ЖУРНАЛЪ СОВѢЩАНІЯ

ПО РАЗСМОТРѢНІЮ И ПОВѢРКѢ ПРОЕКТА

ВОЛГО - СИБИРСКАГО ВОДНАГО ПУТИ

Сужденія и заключенія Совѣщанія.

Черт. № 65.

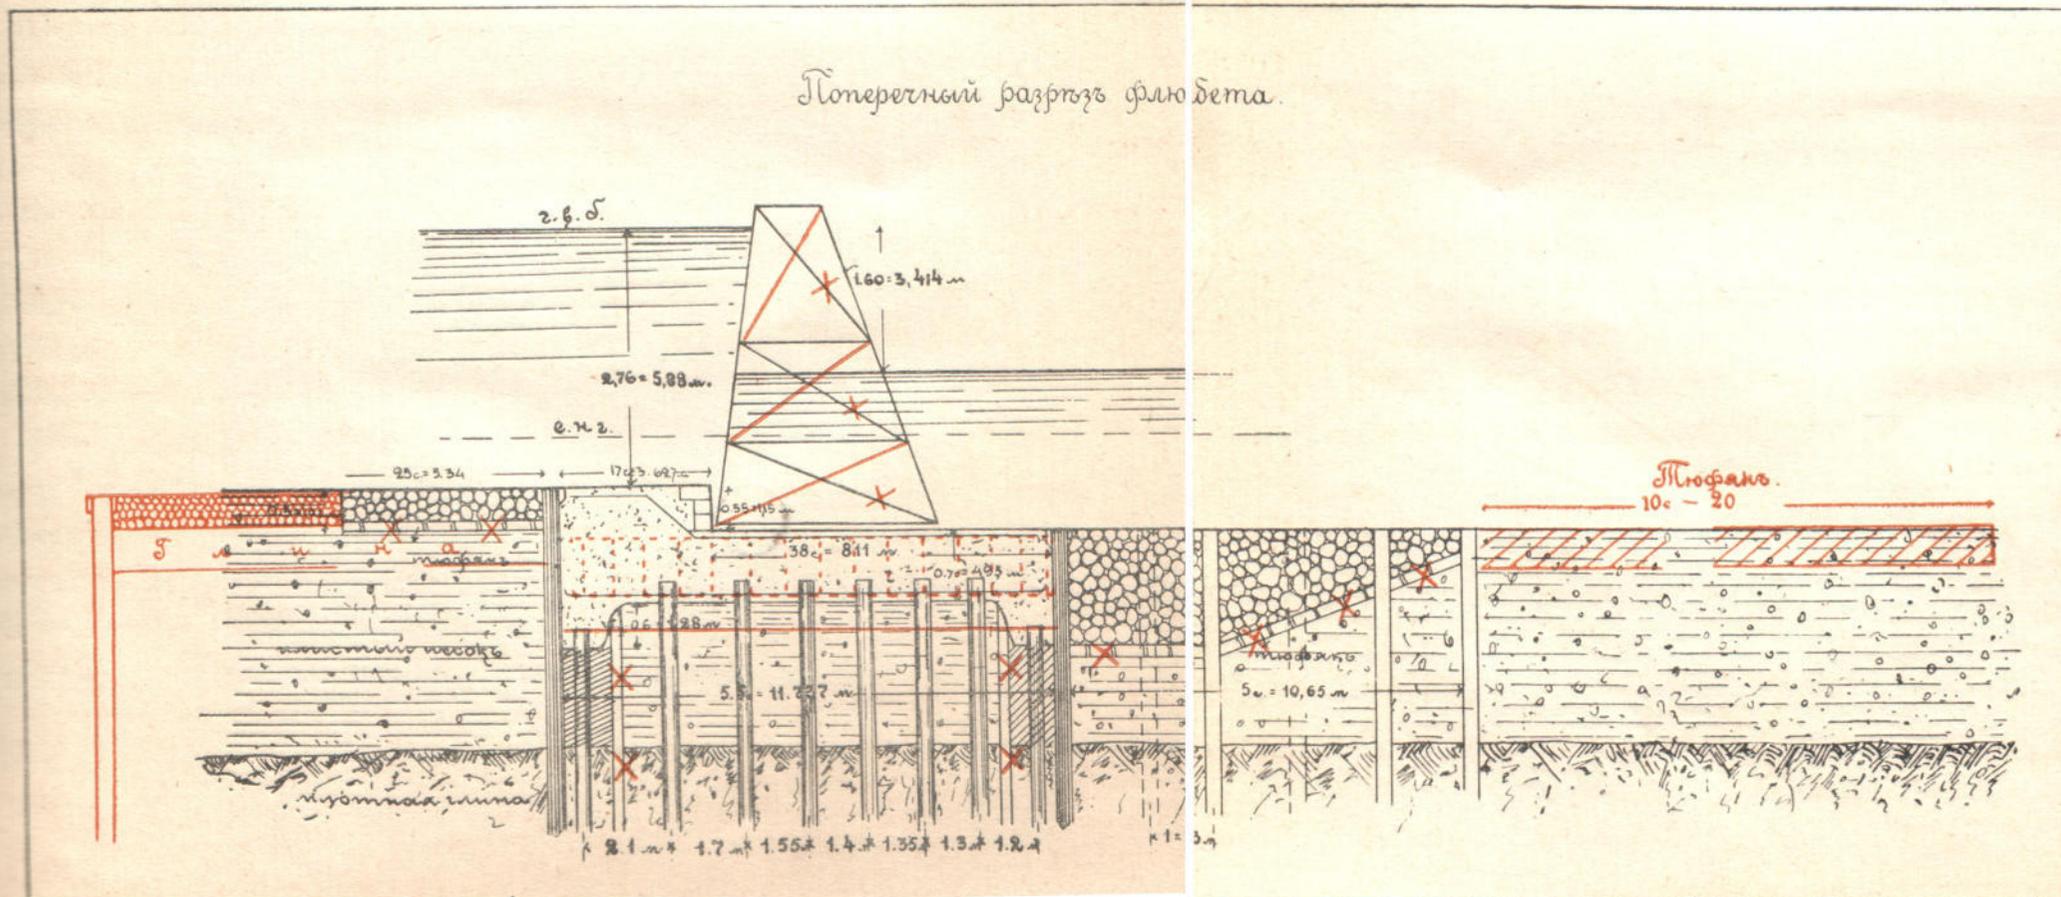
Принимая во вниманіе вышеизложенное, Совѣщаніе постановило, не удлинняя низовой рисбермы, уложить за нею фашинный тюфякъ, длиною 10—20 саж.; тюфякъ же подъ верховой и низовой рисбермами, уложенный во избѣжаніе погруженія камня въ илистый грунтъ, постановлено уничтожить, дабы дать возможность, въ случаѣ выноса грунта, камню осѣсть и заполнить каверны.

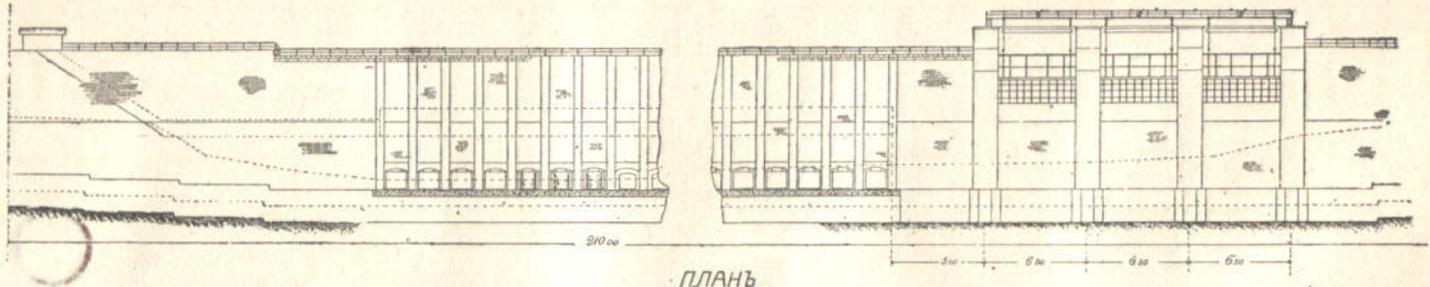
Совѣщаніе высказало пожеланіе о приданіи профилю водобойной подушки болѣе конструктивной формы (см. черт. № 66).
